FW-C577/19

Correção anti-derrapante das Caixas Acústicas

Service Information

Figura 1 - Vista inferior da caixa e detalhe do pé de borracha ampliado

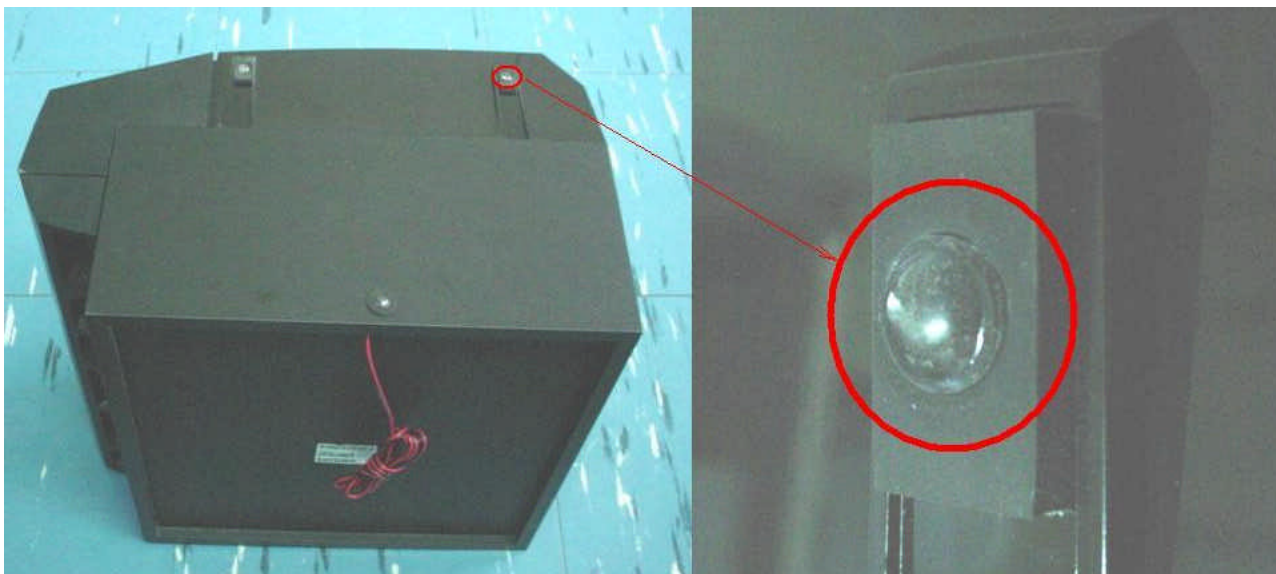
SINTOMA:

Aparelho quando em volume alto apresenta deslocamento devido a vibração.

Acrescentar 3 pés de borracha anti-derrapante no lado inferior das caixas acústicas (Figura 1). Este código é unitário, portanto, solicitar 3 peças do código abaixo.

Obs.: Esta correção deverá ser aplicada a todos os aparelhos modelo FW-C577/19 que derem entrada no Posto Autorizado que o número de série esteja abaixo de **063234**
